改善箇所説明図

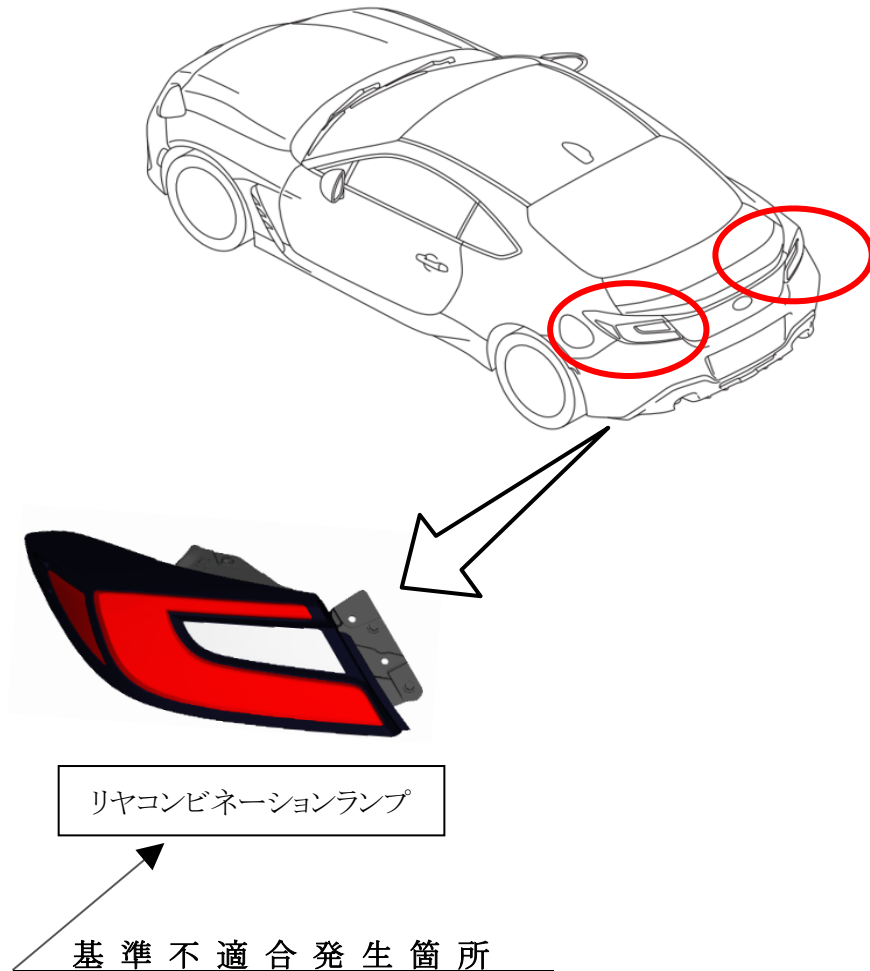
基準不適合発生箇所

リヤコンビネーションランプにおいて、構成部品の電子回路設定が不十分なため、後面方向指示器及び後面非常点滅表示灯を点灯させるための電圧が上がりにくいことがある。そのため、後面方向指示器及び後面非常点滅表示灯が一時的に不点灯になるおそれがある。

改善の内容

全車両、左右のリヤコンビネーションランプを対策品に交換する。

識別: 打刻車台番号の先頭『上』に黄色ペイントを塗布する。
